云南省 S35 永金高速永仁至大姚段建设项目临时用地（永仁段）第一批次土地复垦初验专家组意见

云南省 S35 永金高速永仁至大姚段建设项目临时用地
(永仁段) 第一批次土地复垦(县级)初步竣工验收整改
完善意见

照片 6

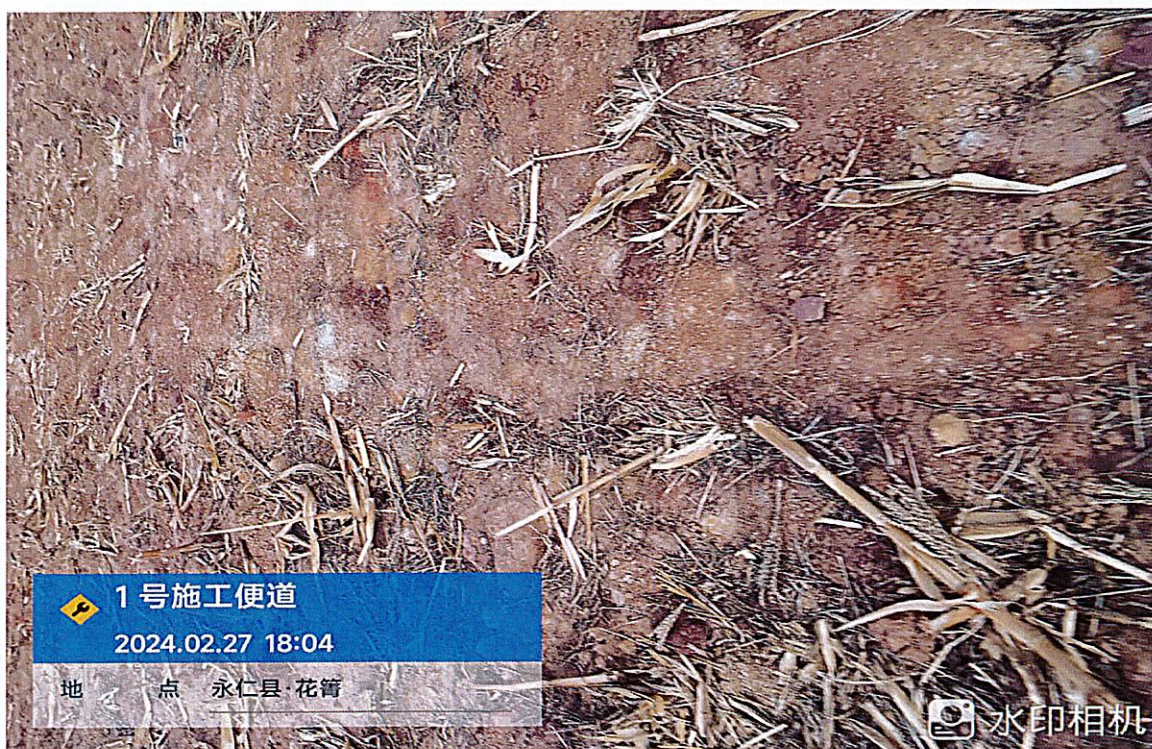
7、1#弃土场复垦地为旱地，与损毁前有部分为水田等地类不吻合，复垦不到位。对存在问题按如下要求整改：

(1) 耕作面坡度较大，应按设计要求复垦成耕作面较平整的梯田、梯地，其中水田面积应不小于损毁前的 1.2894 公顷。修筑成的梯田、梯地格田宽度要求在 6~22m 之间，埂坎稳定。

13、1#弃土场复垦耕地未按照耕地保水保肥原则分台平整，地块内部存在部分大石块需清理或填埋，局部区域土层厚度偏薄。建议分台平整，地块内部调配覆土厚度。原规划设计复垦旱地含土壤培肥措施，建议按规划设计补充该项培肥措施以便提高耕地土壤肥力，确保复垦后耕评报告评价质量满足要求。

2024 年 4 月，用地单位按整改意见对各个临时用地地块进行整改，对不满足复耕要求的区域进行覆土、平整、翻耕、培肥等措施；对复垦林地区域裸露地面及植被稀疏的区域进行补植苗木、撒播草籽等；对 1#弃土场耕作面坡度较大的区域进行分台、平整成梯地。各个地块存在的问题已逐一进行整改。

照片 7 1#施工便道现状-1

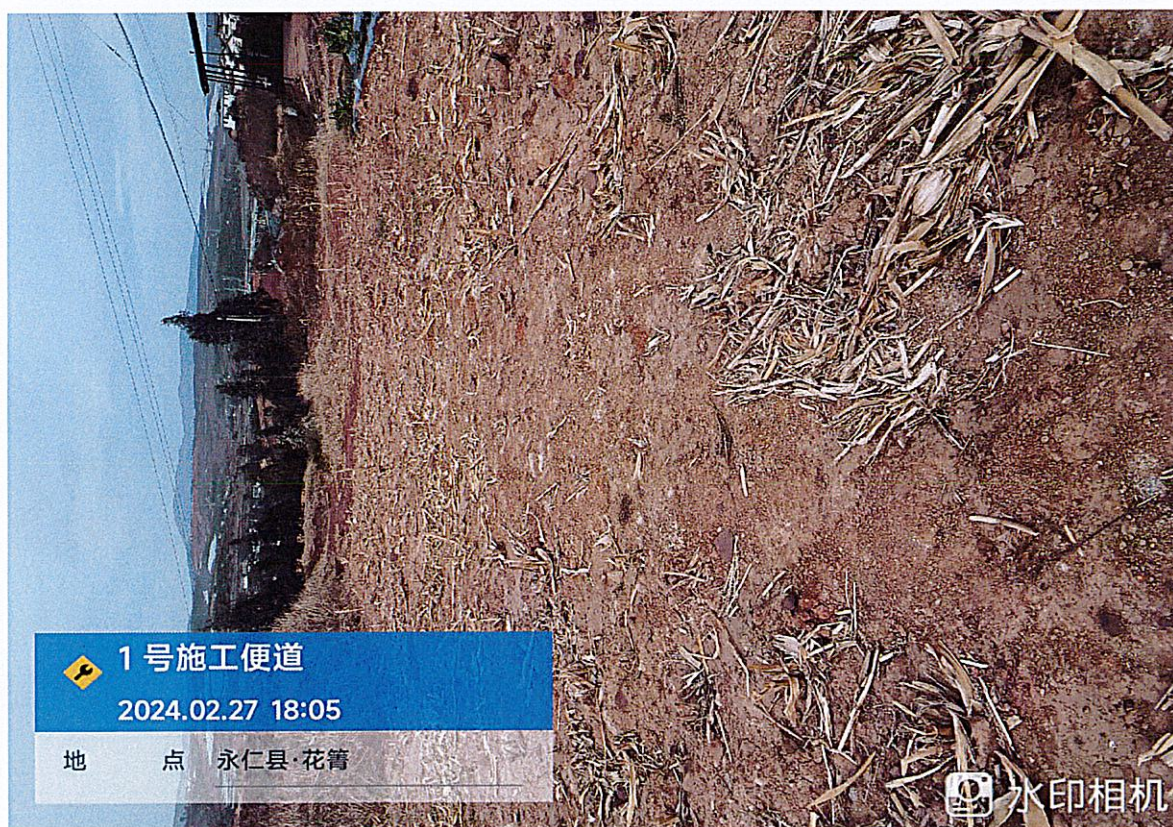
8、1#施工便道，复垦责任范围现状混入非责任采石损毁面积，要求核实并全面完成本批次临时用地复垦区，确保复垦到位。

12、1#施工便道实际使用损毁土地范围比规划范围大，实地核实该施工便道复垦园区域未按要求恢复，进一步核实复垦责任范围，建议对该位置核实，若

为非复垦责任范围，需提供相关举证材料作说明依据，不列入损毁范围。

照片 10 1#拌合站现状-1

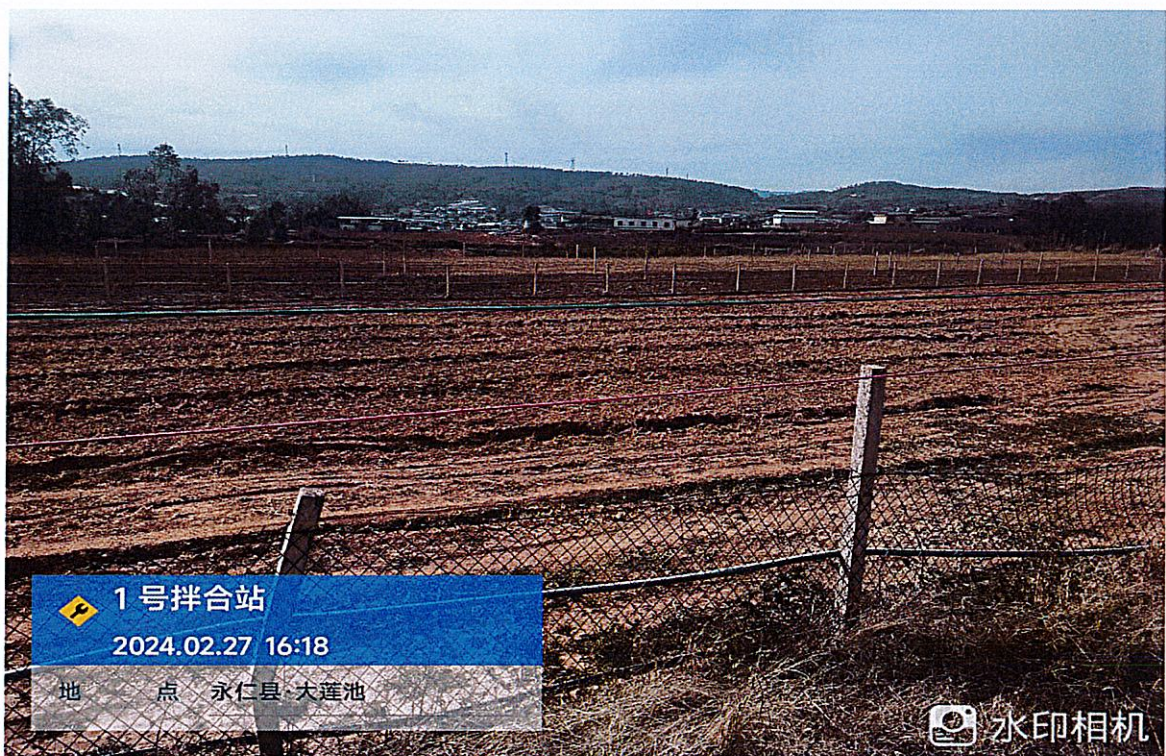
9、1#拌合站复垦的耕地质量较好，达到复垦方案标准，满足验收要求。但西部及西北部局部规划复垦的林地、园地现状上园林木长势、成活率、株行距等不达标，应抓住降雨等有利时机，按复垦方案规划设计要求整改。
